„Výstavba Multifunkční sportovní a kulturní haly v Brně“

VYSVĚTLENÍ, ZMĚNA NEBO DOPLNĚNÍ ZADÁVACÍ DOKUMENTACE

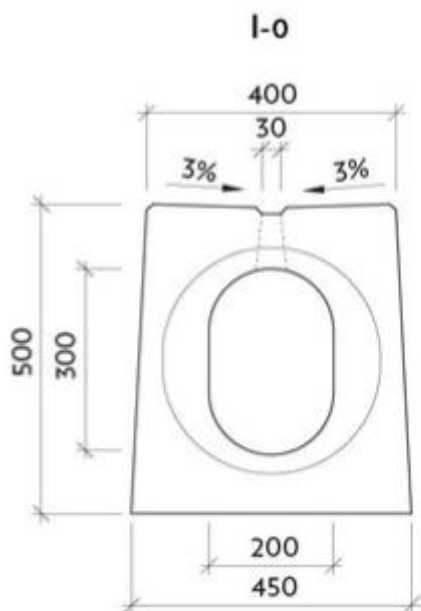
V soupisu prací „OSSENDORF - 1. STAVBA - MODRÁ - Multifunkční sportovní a kulturní pavilon
1. ETAPA [zadání].xlsx,, jsou v části SO 105 - Plocha MSKP položky:

16	M	56241042	rošt můstkový D400 litina dl 0,5m oka 17/29 pro žlab PE š 300mm	m	126,700
	PP		rošt můstkový D400 litina dl 0,5m oka 17/29 pro žlab PE š 300mm		
17	M	592284.R	žlab štěrbinový betonový čistící 400x500x1000mm	m	126,700
	PP		žlab štěrbinový betonový čistící 400x500x1000mm		
	VV		73,60+53,10

Tvar klasického štěrbinového žlabu 400x500mm je bez můstkového roštu:

Žádáme zadavatele o jasnou specifikaci položky – šterbinový žlab nebo liniový odvodňovací žlab s roštem?

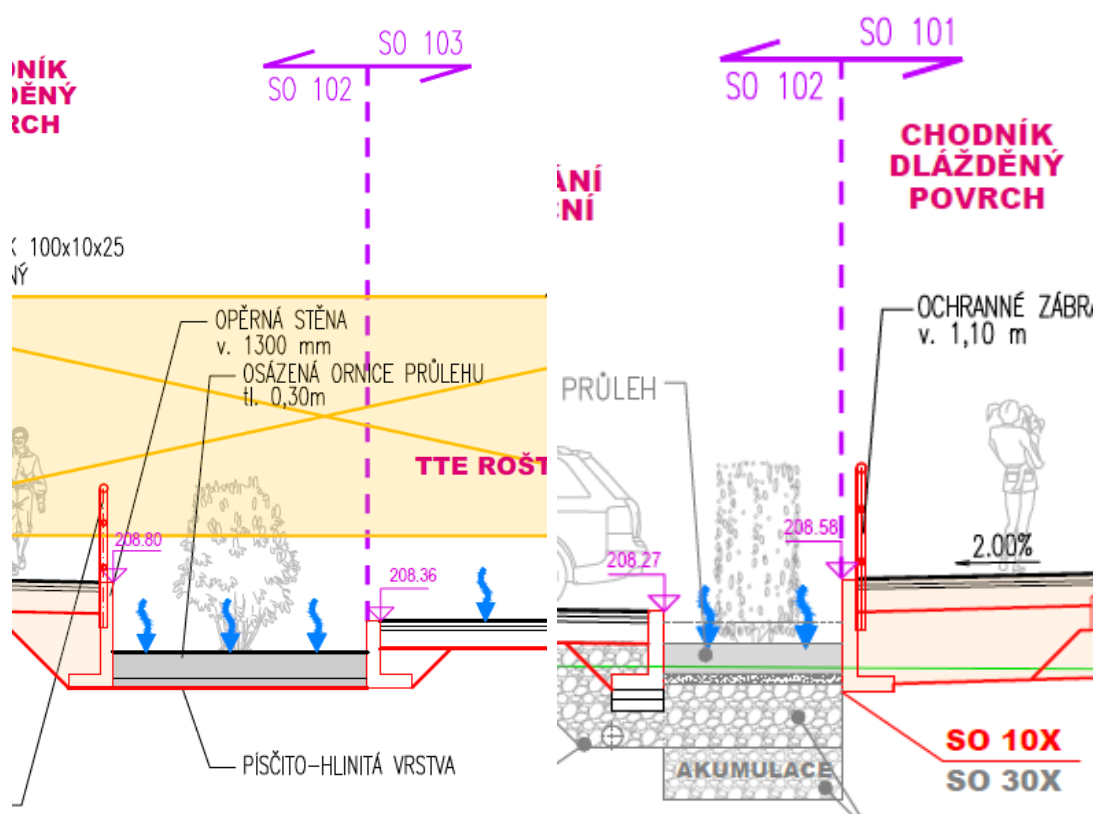
V soupisu prací „OSSENDORF - 1. STAVBA - MODRÁ - Multifunkční sportovní a kulturní pavilon 1. ETAPA [zadání].xlsx„ jsou v části SO 103b – Plocha P2 položky č.5-8 mtž a dod Opěrné zdi samonosné ze železobetonových dílců tvaru L se základem z betonu prostého dl.40.5m.

Z výkresové dokumentace je patrné, že opěrné zdi jsou i v SO 101 (dl.8m) a 102 (dl.47m) ovšem v soupisech prací těchto objektů položky pro mtž a dodávku opěrných zdí se zábradlím chybí.

Žádám o doplnění příslušných položek do soupisu prací.

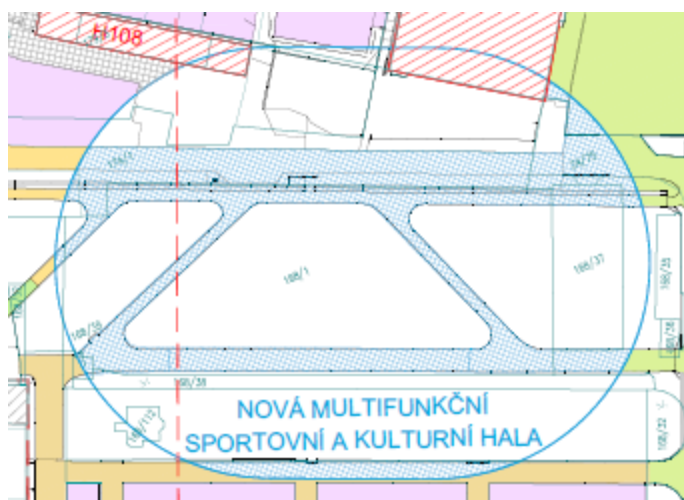
V situaci SO 002.1 – DEMOLICE ZPEVNĚNÝCH PLOCH jsou modře šrafované stávající plochy v místě budoucí haly. Tyto plochy nejsou zahrnuty v příslušném soupise prací části OKOLNÍ PLOCHY a nefigurují ani v soupise prací části HALA.

Pokud má být demolice těchto ploch součástí cenové nabídky, žádáme zadavatele o doplnění příslušných položek do soupisu prací.

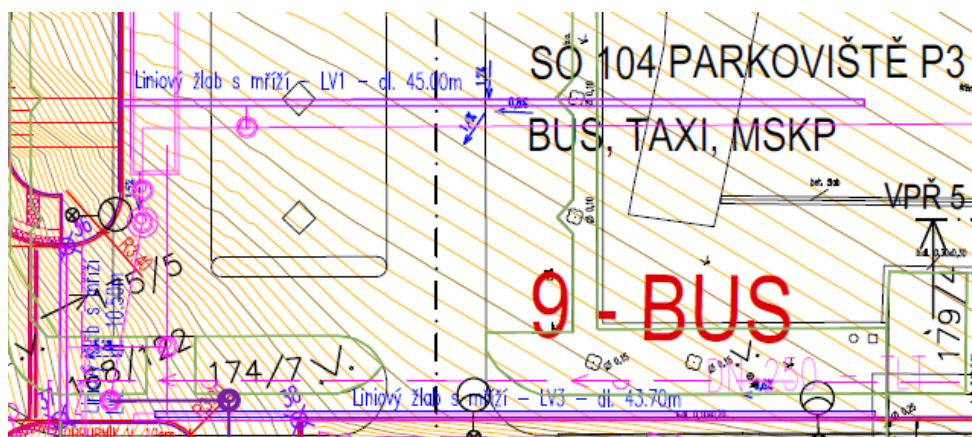
V situaci SO 104 – PARKOVIŠTĚ P3 – BUSM, TAXI, MKSP jsou zakresleny liniové žlaby (LV1-3 45,0+10,5+43,7m), které nejsou vykázány v příslušném soupise prací.

Na jihovýchodní straně parkoviště jsou v situaci zakresleny 3 uliční vpusti, které také nejsou vykázány v soupise prací SO 104.

V projektové dokumentaci D12a SK – BETON / A_MSKP_DPS_SO101_D12a_101_TZ_00.pdf - 5.3 SCHODIŠTĚ - 4) DVOURAMENNÁ SCHODIŠTĚ Z 1.NP DO 6.NP

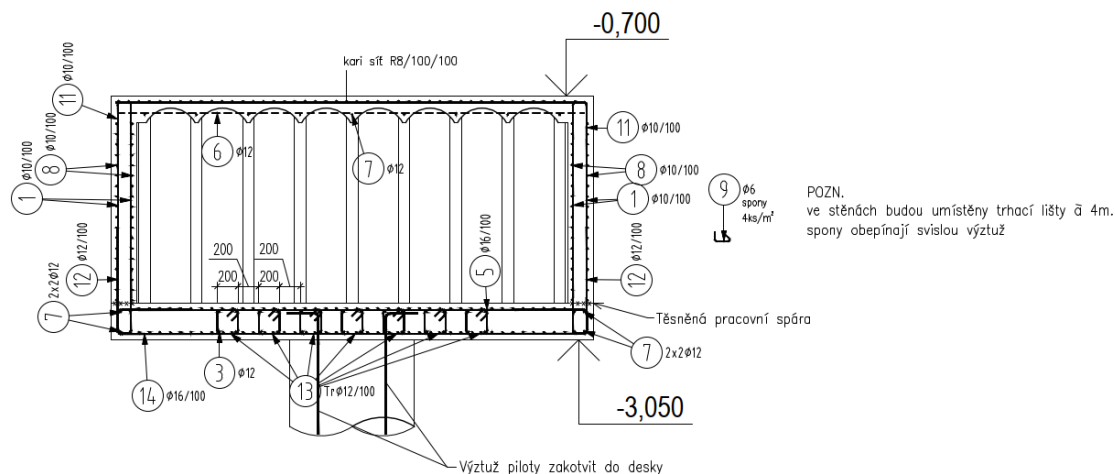
Žádáme zadavatele o doplnění položky na vylamovací lišty, přes které jsou napojeny monolitické mezipodesty na schodišťové stěny.
